リサイクル燃料備蓄センター設工認
設1-補-003-02 改01
2021年6月2日

リサイクル燃料備蓄センター
設計及び工事の計画の変更認可申請書
(補足説明資料)

安全機能の健全性維持に関する補足説明
(施設管理, 点検内容, 一般産業用工業品)

「添付9 安全機能の健全性維持に関する説明書」に、
2. 設備に関する要求事項
3. 一般産業用工業品の更新や交換等に係る基本方針
を追加し補正する。
参考資料1 参照

第 3. 3-1 図 一般産業用工業品の判別フロー

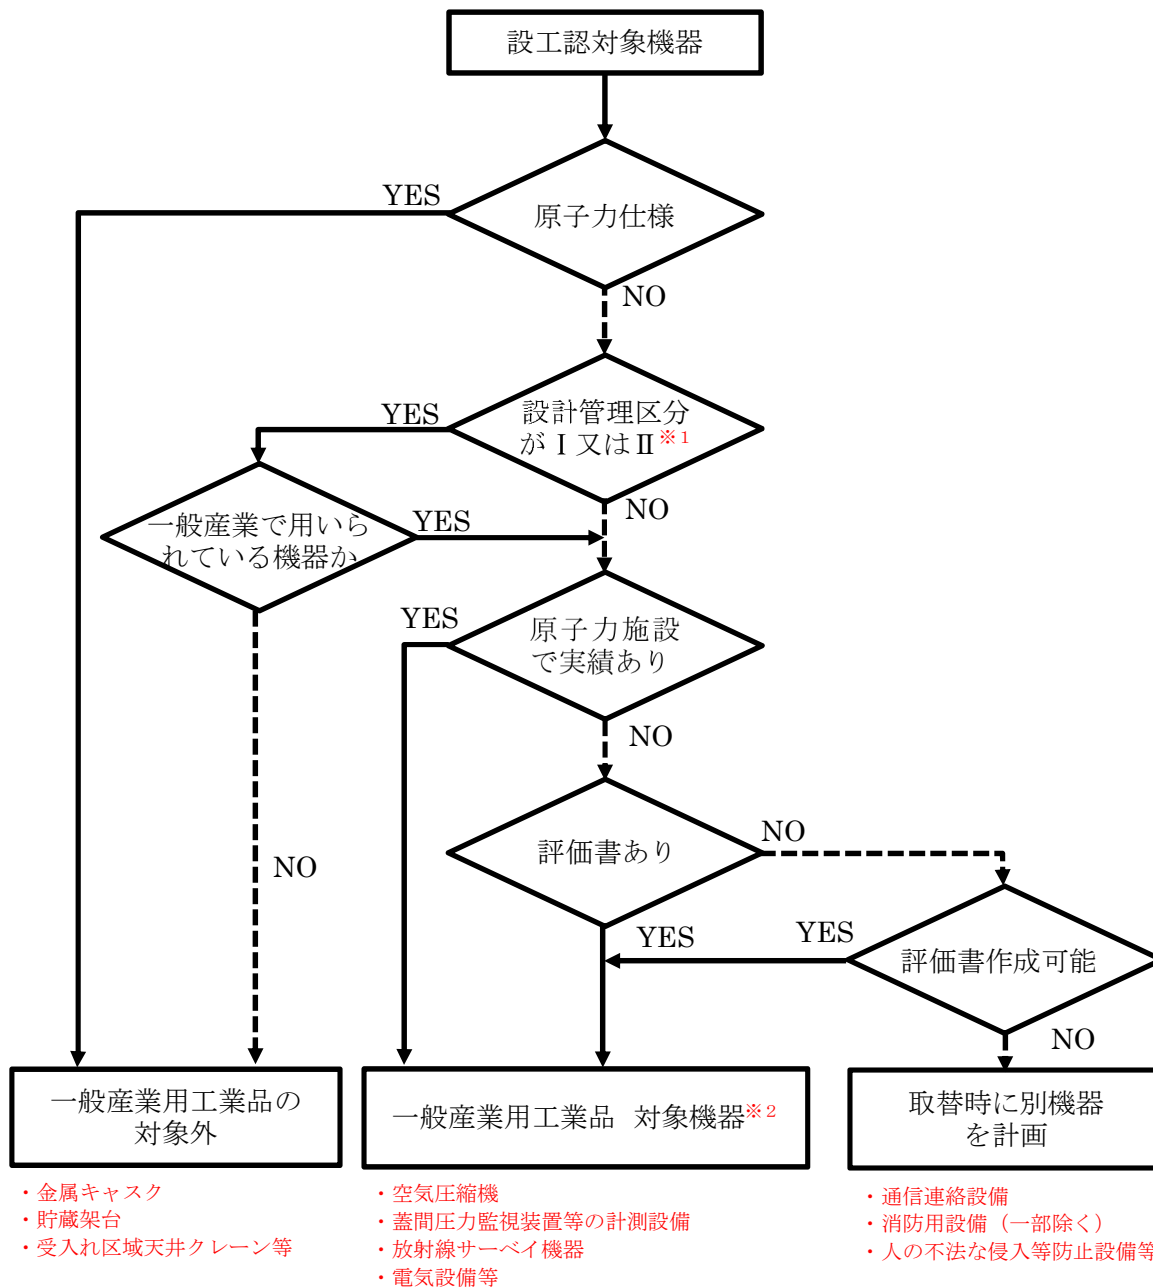
3. 3 一般産業用工業品の更新や交換等に係る基本方針の対象範囲の判別フロー

設工認対象機器は、要目表単位の記載の機器、設備とする。

また、設工認対象機器が複数の機器等で構成される場合は、構成される機器単位で一般産業用工業品として扱うことも可能とする。

第3. 3-1図に、一般産業用工業品の判別フローを示す。

第 6.3-1 図 一般産業用工業品の判別フロー

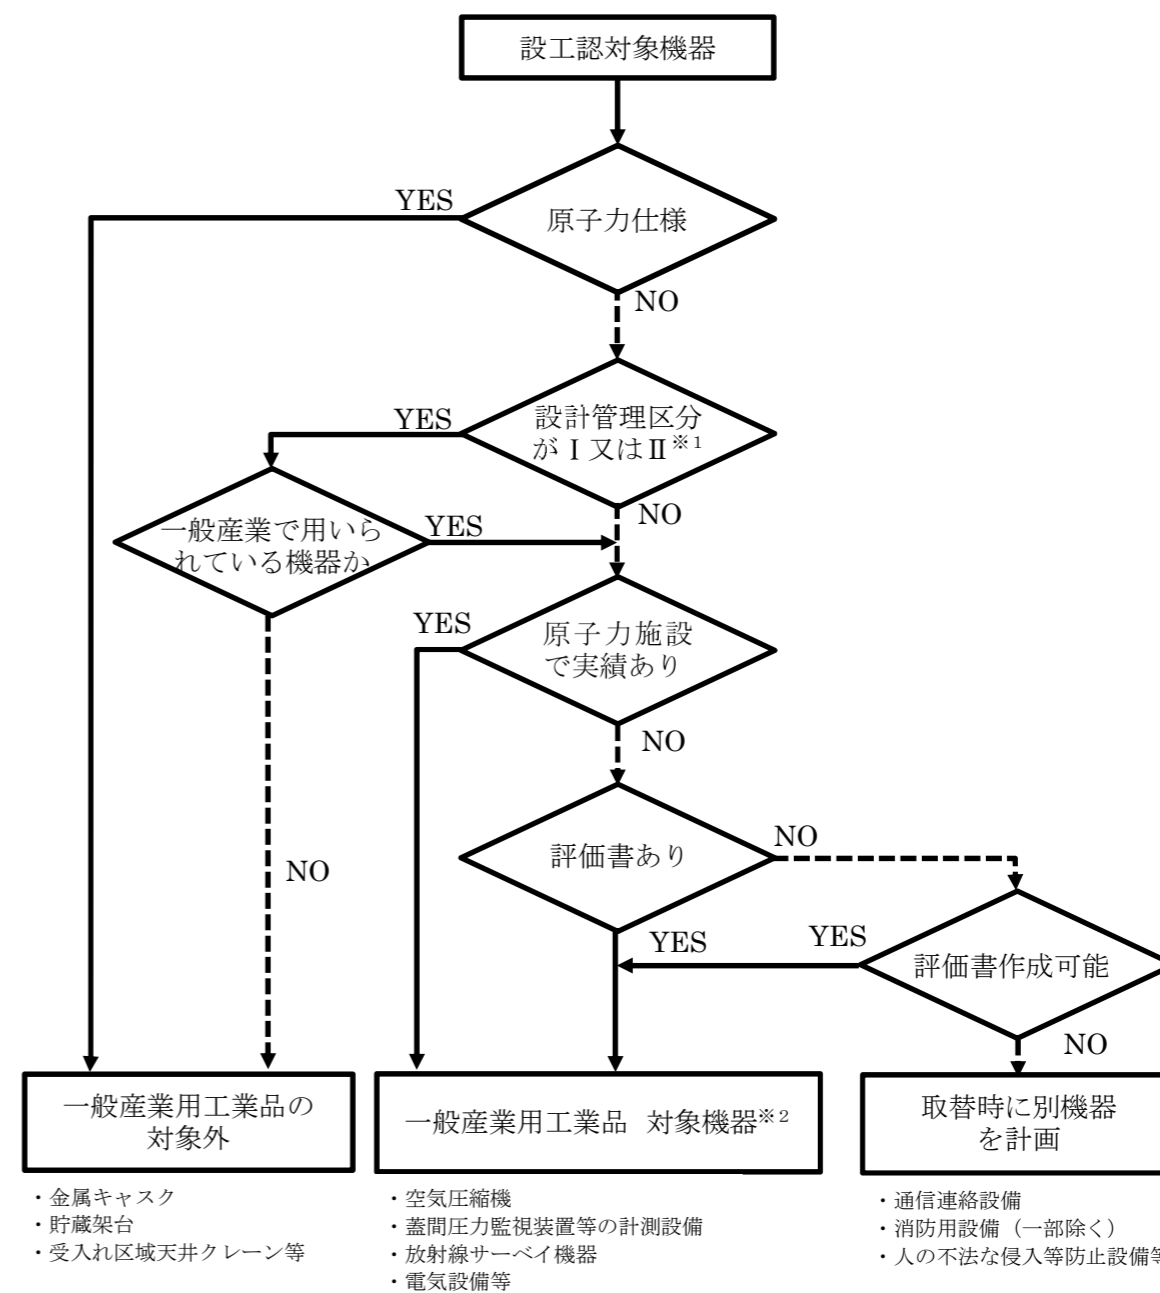
補正前	補正後（案）
	<p>6. 一般産業用工業品の更新や交換等に係る基本方針</p> <p>「原子力施設の安全機能に係る機器、構造物、及びシステム並びにそれらの部品であって、専ら原子力施設において用いるために設計開発及び製造されたもの」は、臨界防止、遮蔽、閉じ込め、除熱の基本的安全機能を確保するために設計開発及び製造された金属キャスク、金属キャスクの移送及び取扱いを行う受入れ区域天井クレーン、搬送台車等がある。一般産業用工業品は、「添付書類3 使用済燃料貯蔵施設の技術基準への適合性に関する説明書 第3-1表 施設と条文の対比一覧表（設工認申請対象機器の技術基準への適合性に関する整理）」のとおりである。</p> <p>一般産業用工業品について、それらが有する安全機能等を踏まえた上で、更新や交換等に係る基本方針を説明する。</p> <p>6.1 一般産業用工業品の条件</p> <p>一般産業用工業品の条件は、以下のとおりとする。</p> <p>(1) 設工認対象機器（前提条件）</p> <p>(2) 原子力仕様の機器等ではないこと。または、設計管理区分Ⅰ、Ⅱであっても一般産業用で用いられている機器等であること。</p> <p>(3) 一般産業用工業品の使用にあたり、機器、設備の環境仕様、購入仕様、機器仕様を確認し、当該機器、設備が使用環境に適合していることを確認した評価書があること。</p> <p>6.2 一般産業用工業品の調達管理</p> <p>(1) 供給者等から必要な情報を入手し、当該一般産業用工業品が使用済燃料貯蔵施設として使用できることを確認できるように、管理の方法及び程度を定める。例えば、次のように当該一般産業用工業品に関する技術的な評価を行うことをいう。</p> <p>a 機器、設備の環境仕様、購入仕様、機器仕様を確認し、当該機器、設備が使用環境に適合していることの技術的な評価を行う。</p> <p>b 設置しようとする環境等の情報を供給者等に提供し、供給者等に当該一般産業用工業品の技術的な評価を行わせる。</p> <p>(2) 調達要求事項では、調達物品等に関する要求事項を明確にし、一般産業用工業品を機器等に使用するに当たっての評価に必要な要求事項を含める。</p> <p>6.3 一般産業用工業品の更新や交換等に係る基本方針の対象範囲の判別フロー</p> <p>設工認対象機器は、要目表単位の記載の機器、設備とする。</p> <p>また、設工認対象機器が複数の機器等で構成される場合は、構成される機器単位で一般産業用工業品として扱うことも可能とする。</p> <p>第6.3-1図に、一般産業用工業品の判別フローを示す。</p> <p>6.4 一般産業用工業品の更新や交換等</p> <p>(1) 一般産業用工業品の更新や交換等は、設工認申請書に記載している仕様に合致していることを検査で確認のうえ使用を開始し、定期事業者検査等で性能を維持していることを確認する。更新や交換等の維持管理は、保安規定に基づくマニュアル類に従い、施設管理計画における保全プログラムを策定し、設備の維持管理を行う。</p>

補正前	補正後（案）
	<p>(2) インターロック及び警報の系統を構成する機器等については、測定精度を確認し、インターロック設定値、警報設定値を逸脱しないように、必要に応じてインターロックセット値、警報セット値を変更する。</p> <p>(3) 一般消耗品又は設計上交換を想定している部品(安全に係わる設計仕様に変更のないもので、特別な工事を要さないものに限る。)及び通信連絡設備、安全避難通路(照明設備)等の「原子力施設の保安のための業務に係る品質管理に必要な体制の基準に関する規則」で定める一般産業用工業品については、適切な時期に交換を行うことで設備の維持管理を行う。</p> <p>(4) 設計及び工事の計画の変更認可申請にて認可を受けた一般産業用工業品について更新、交換、取替を基本方針に従って実施する場合は、設工認申請が不要となる。</p> <p>なお、更新、交換、取替を実施する場合は、設工認記載事項と同等以上の性能であることを確認することとする。これは、一般産業用工業品は、生産終了などで同型や相当品を探すのが難しく、時代の変化とともに性能向上が期待されることを考慮するものとする。</p>
